Bitte bei Antwort angeben
51-602-BP-2021-2181

Bauvorhaben: Aufstellung des Bebauungs- und Grünordnungsplans "Wohngebiet Rothenbücher Weg" durch die Gemeinde Bischbrunn

Stellungnahme nach § 4 Abs. 1 BauGB

Bild 58: Flächenbedarf für einen Wendekreis für ein 3-achsiges Müllfahrzeug

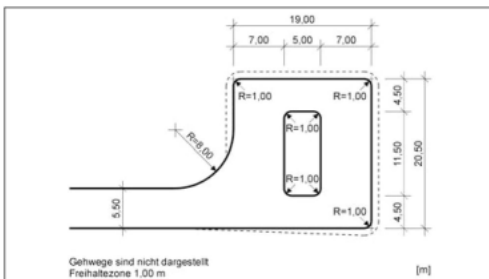
Diese ist im vorliegenden Plan nicht ausreichend ausgelegt.

Standardmäßig kommen 3-achsige Müllfahrzeuge im Landkreis Main-Spessart zum Einsatz. Entsprechend den mit Schreiben der Obersten Baubehörde im Bayerischen, Az. IID2-43411-001/06, vom 11.02.2009 zur Anwendung empfohlenen Technischen Regelwerk „Richtlinien für die Anlage von Stadtstraßen“ (RASt 06) S. 73 müssen die Wendehämmer die gem. RAST 06, S. 73, Bild 58 bzw. 59 beschriebene Beschaffenheit haben (siehe Anlage Kopie).
